RELATÓRIO DE FISCALIZAÇÃO TÉCNICA DOS SISTEMAS DE ÁGUA E ESGOTO DO MUNICÍPIO DE CONCHAL

PRESTADOR: SECRETÁRIA DE ÁGUA E ESGOTO - SAE

Verificação de Não Conformidades

Americana, abril de 2026

Item Fiscalizado 14.488 - RES Jd. Porto Seguro

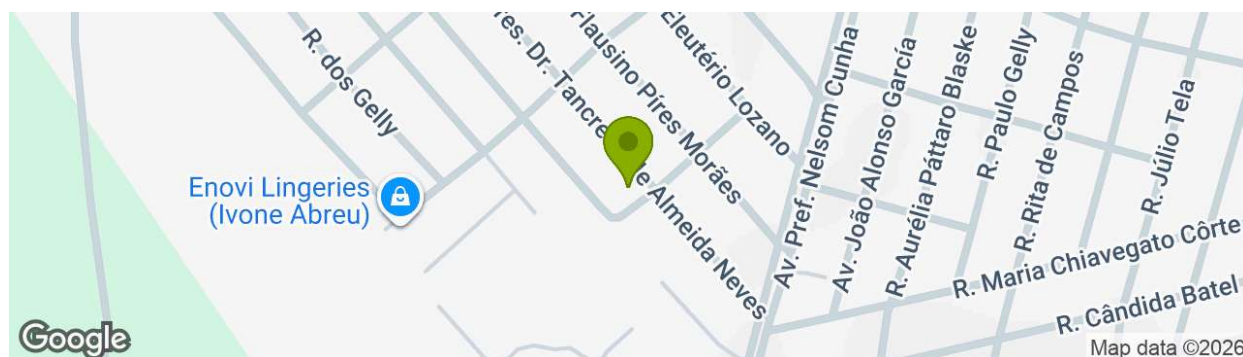
Foto 5 - Base do reservatório.	
[RES6.1] A área não está devidamente cercada	Não Conforme
[RES6.1] Observações	O Prestador deu início ao processo de aquisição de materiais, estando a instalação prevista para os próximos meses.
[RES6.2] Ausência de identificação da área	Não Conforme
[RES6.2] Observações	Providenciar placa de identificação.

[RES6.7] Inexistência de para-raios em reservatórios elevados

O reservatório dispõe de sistema de proteção contra descargas atmosféricas (SPDA), composto por haste captora e suportes para passagem do condutor de descida; contudo, é necessário realizar o aterramento para o adequado funcionamento do sistema.

Item Fiscalizado 14.482 - EEE Principal

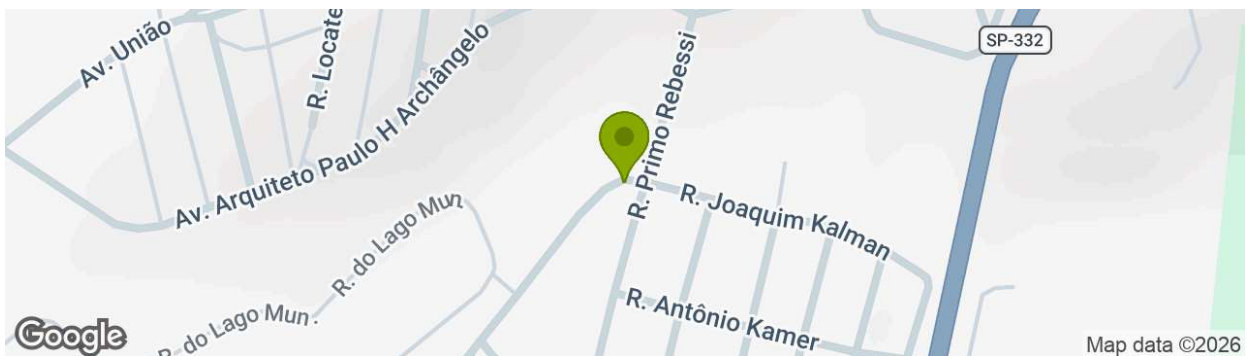
[EEE7.4] Ausência de extintor de incêndio

O prestador informou que o processo de compra já se encontra em fase final, e que a instalação dos extintores de incêndio deve ocorrer em breve.

Item Fiscalizado 14.485 - EEE Distrito Industrial

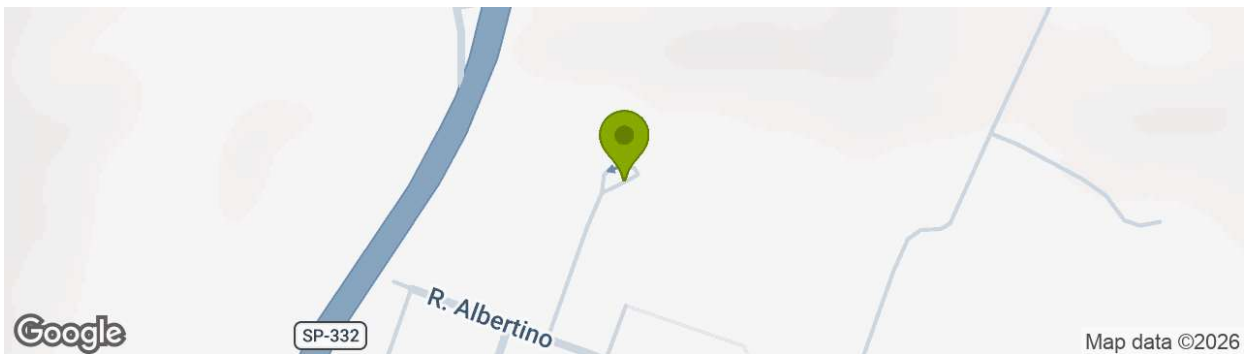
[EEE7.4] Ausência de extintor de incêndio

O prestador informou que o processo de compra já se encontra em fase final, e que a instalação dos extintores de incêndio deve ocorrer em breve.

Item Fiscalizado 14.483 - ETE Conchal

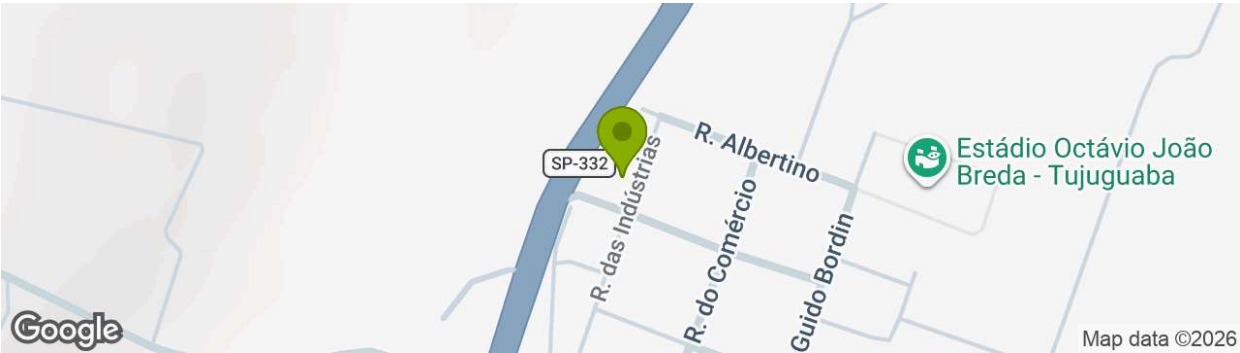
[ETE8.13] DBO média de lançamento em desacordo com Decreto Estadual nº 8.468/1976 (DBO > 60 mg/L ou redução < 80%) ou não atender ao padrão de emissão estabelecido pelo órgão ambiental estadual

Segundo o laudo de automonitoramento do efluente, a amostragem realizada em fevereiro indicou DBO de 62 mg/L no efluente tratado, com eficiência de remoção de 74%, considerando uma DBO afluente de 245 mg/L. Esses resultados evidenciam o não atendimento aos padrões de emissão estabelecidos na legislação vigente.

[ETE8.26] Ausência de outorga de lançamento de efluente ou outorga vencida

O prestador possui outorga de lançamento (documento em anexo); contudo, sua validade expira em abril de 2026. Dessa forma, o prestador deverá providenciar, junto ao órgão competente, a renovação do referido documento.
